PARECER

PROCESSO N.º 22 / 2009 / 3 – REQUERIMENTO N.º 2960 / 2016

ASSUNTO: REVISÃO DO PLANO DIRETOR MUNICIPAL (PDM) DE OURÉM – PARECER DO MUNICÍPIO DA BATALHA

DATA: SEXTA-FEIRA, 23 DE DEZEMBRO DE 2016

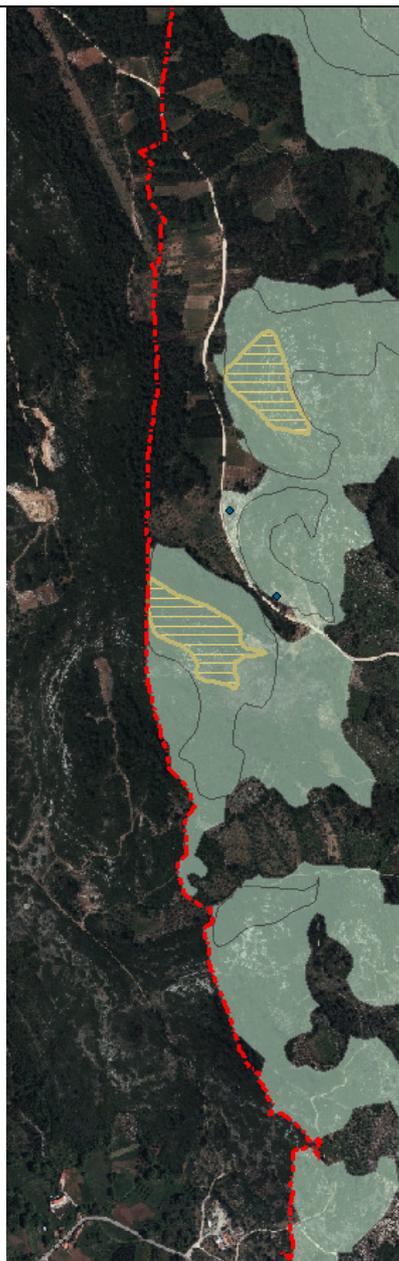
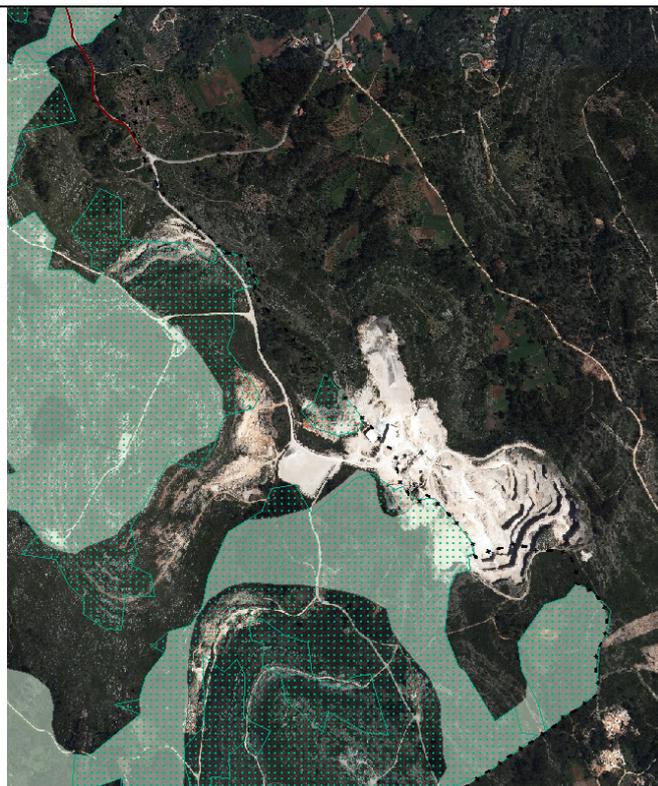
O concelho da Batalha tem identificado o risco “áreas com suscetibilidade elevada de contaminação de aquíferos”. A norte existe continuidade com o risco “instabilidade de vertentes”.

REDE RODOVIÁRIA

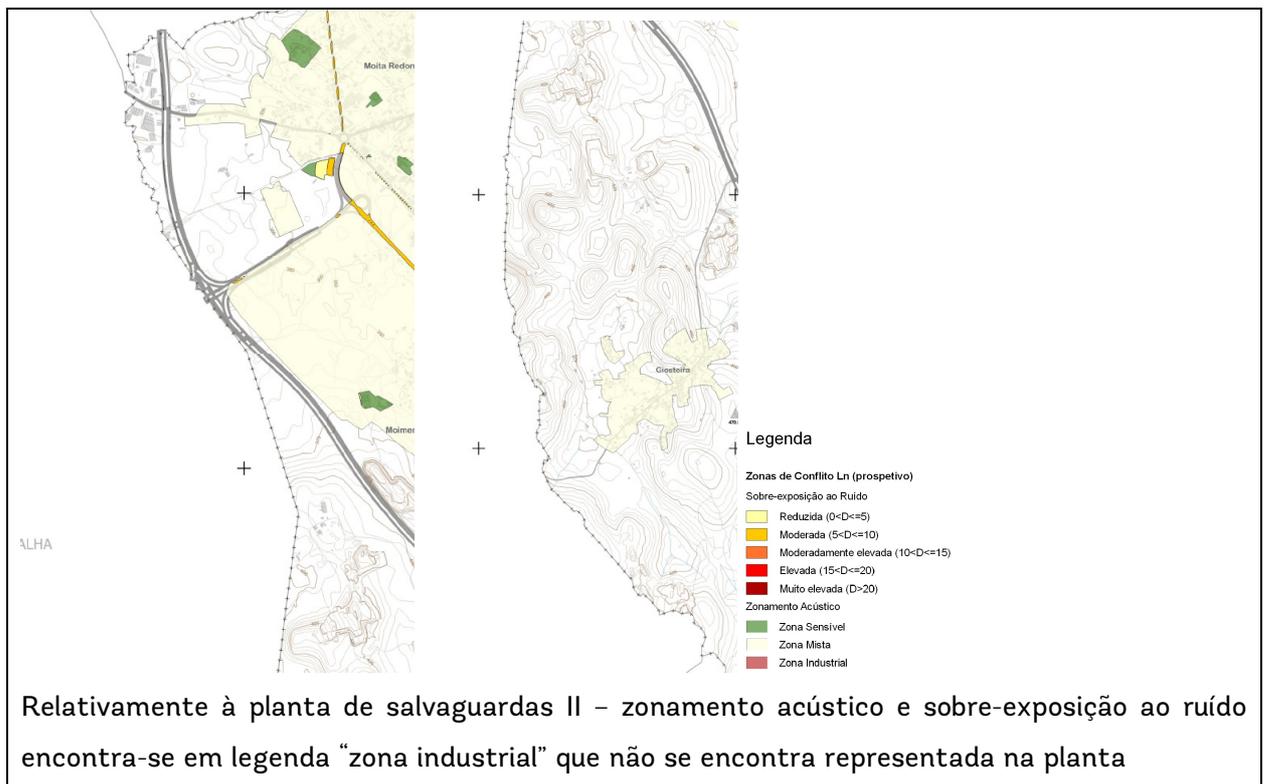
Na planta de ordenamento – salvaguardas e execução, para além da identificação dos riscos, a CM Batalha identificou a estrutura da rede rodoviária do concelho em 3 níveis (primário, secundário e terciário) e representou nesta planta os sistemas primário e secundário. De seguida são identificadas as vias que fazem ligação ao concelho de Ourém:

DELIMITAÇÃO DA RESERVA ECOLÓGICA NACIONAL

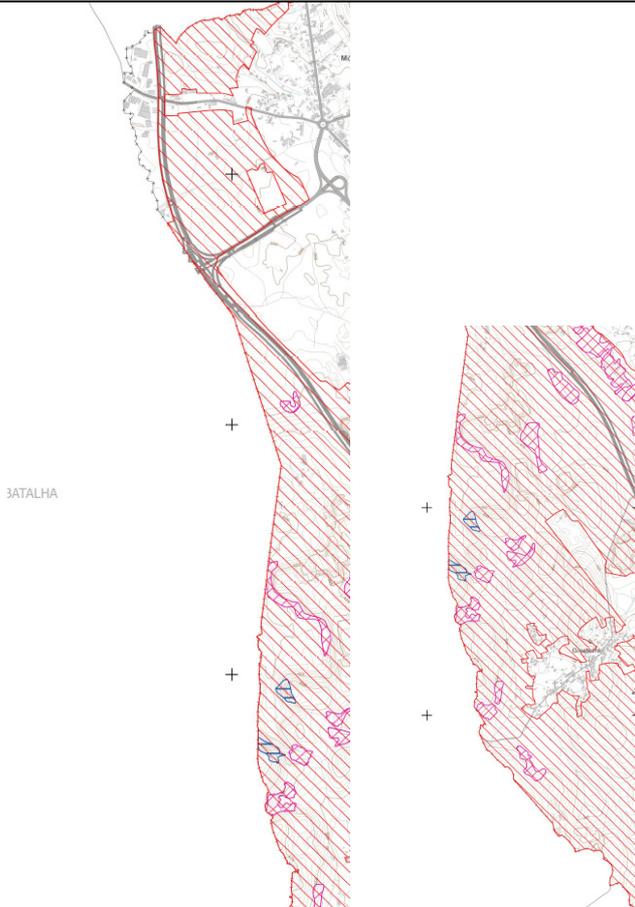
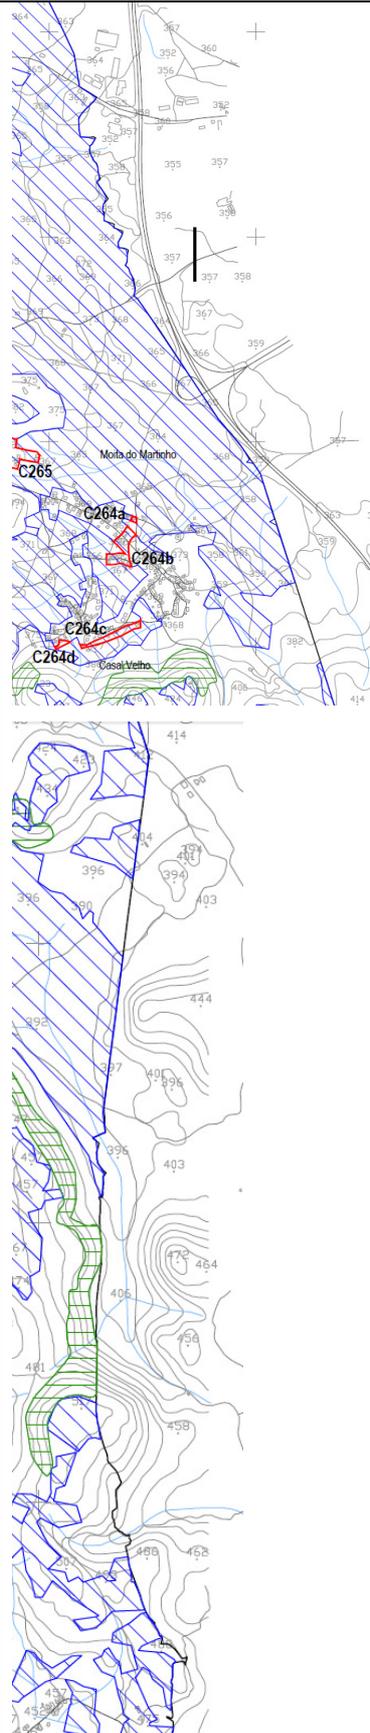
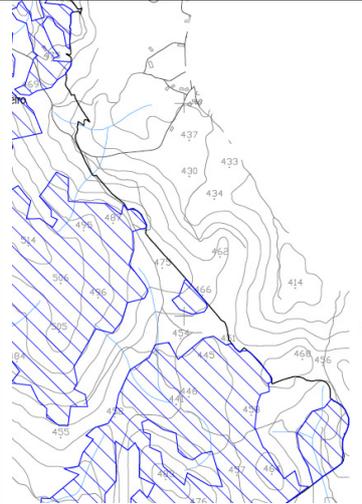
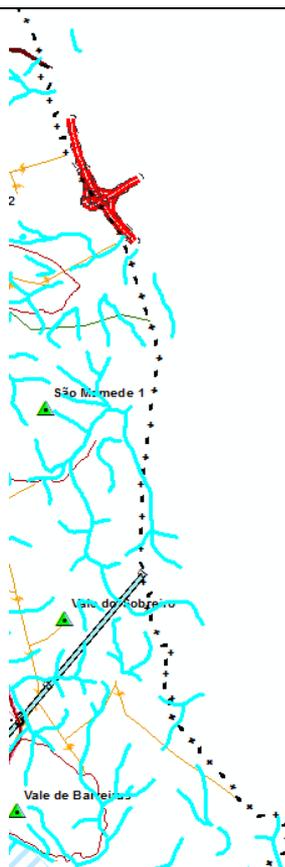
A metodologia de delimitação da REN de Ourém difere da aplicada no caso da Batalha, ainda ao abrigo do Decreto-lei n.º 93/90, de 19 de março, com alteração conferida pelo Decreto-lei n.º 180/2006, de 3 de setembro, razão pela qual as tipologias da REN apresentam diferenças. Esta condicionante apresenta continuidade territorial com o concelho da Batalha. Sugere-se a correção na legenda para “zonas ameaçadas pelas cheias”.

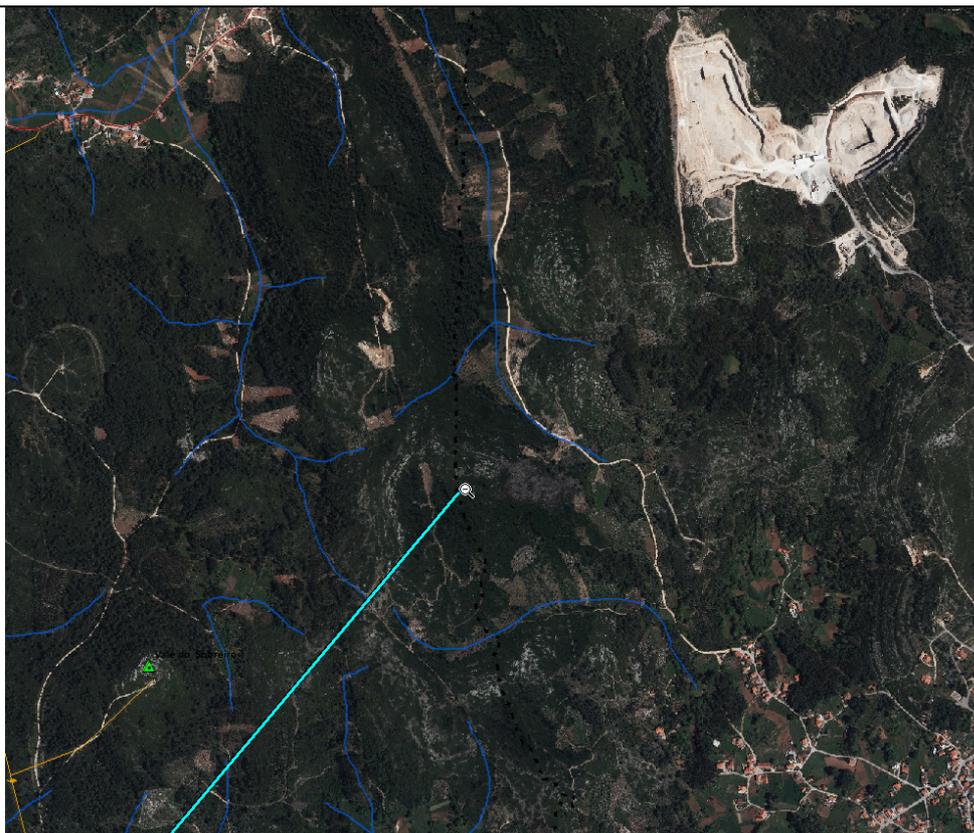
Domínio público hídrico – foi utilizada como base a hidrografia da cartografia 1/25000, tendo sido consideradas algumas linhas de água que têm continuidade com o concelho de Ourém. Relativamente à proposta apresentada verificou-se que não foram representadas linhas de água no maciço calcário estremenho, pelo que esta condicionante não tem continuidade territorial no concelho de Ourém. É referido no relatório do Anexo I da REN que foi realizado “...trabalho de campo de modo a verificar a existência dos cursos de água. Exclusão da quase totalidade das linhas de água existentes na plataforma de Fátima.” Foi indicado no referido relatório que o município da Batalha não integrou em REN qualquer linha de água existente nesta área, situação que se confirma.

j) Telecomunicações

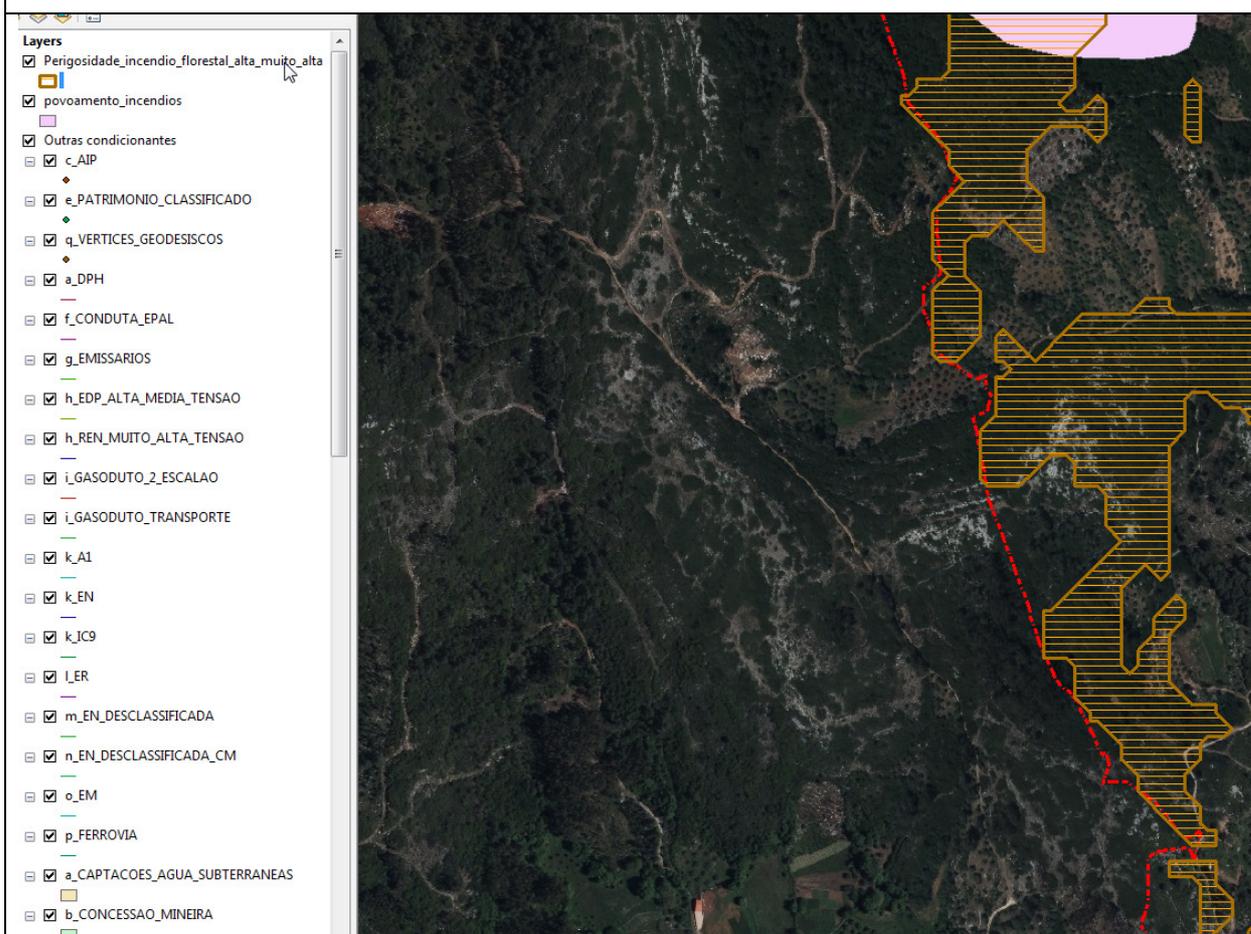
Telecomunicações – no concelho da Batalha foi representada a faixa de desobstrução do feixe hertziano Montejunto/Lousã (da responsabilidade da ANACOM), que também tem continuidade no concelho de Ourém, não estando representada na proposta de plano. Verifica-se que na planta de condicionantes outras servidões administrativas e restrições de utilidade pública os feixes hertzianos não se encontram representados nem têm simbologia associada:

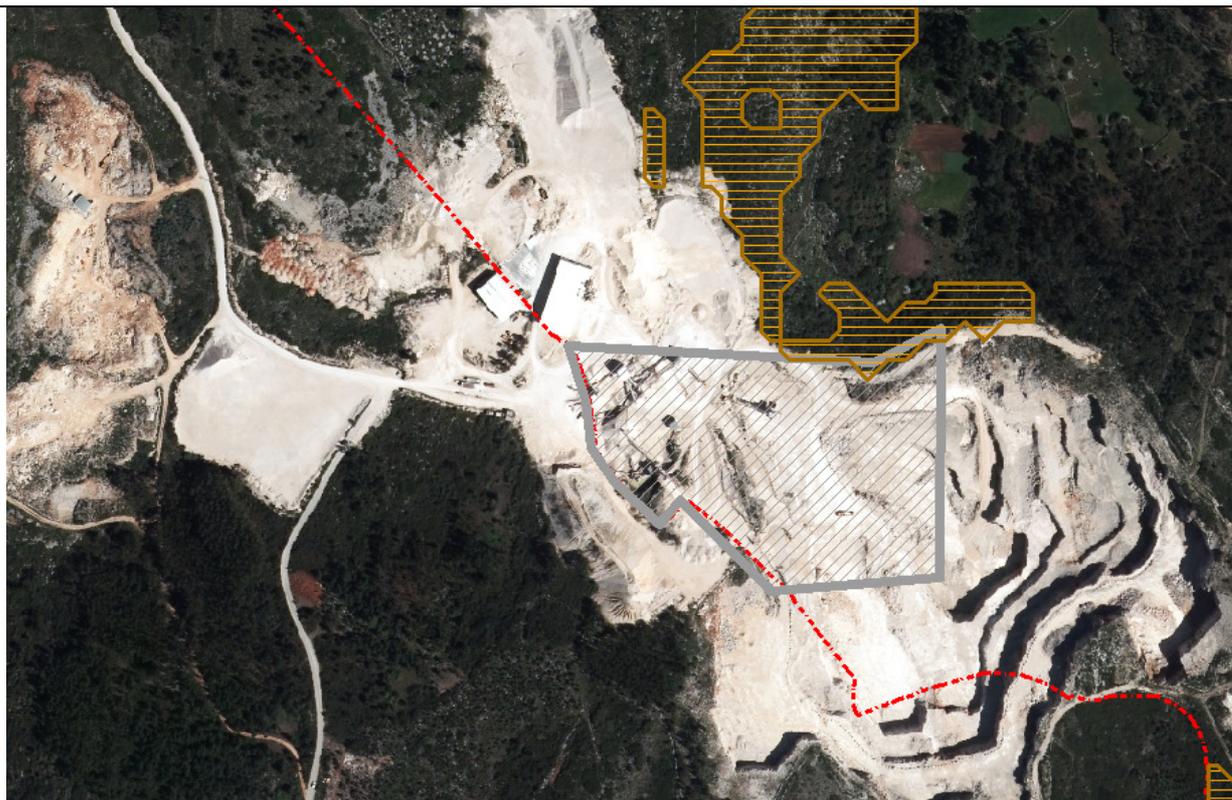
Perigosidade de incêndio florestal – verifica-se que existe sobreposição de algumas manchas de perigosidade de incêndio florestal com o concelho da Batalha pelo que deverá ser efetuado o “recorte” pelo limite administrativo da CAOP em vigor.

Recursos geológicos – pedreiras – verifica-se que existe sobreposição do limite da pedraira com o concelho da Batalha pelo que deverá ser efetuado o “recorte” pelo limite administrativo da CAOP em vigor.
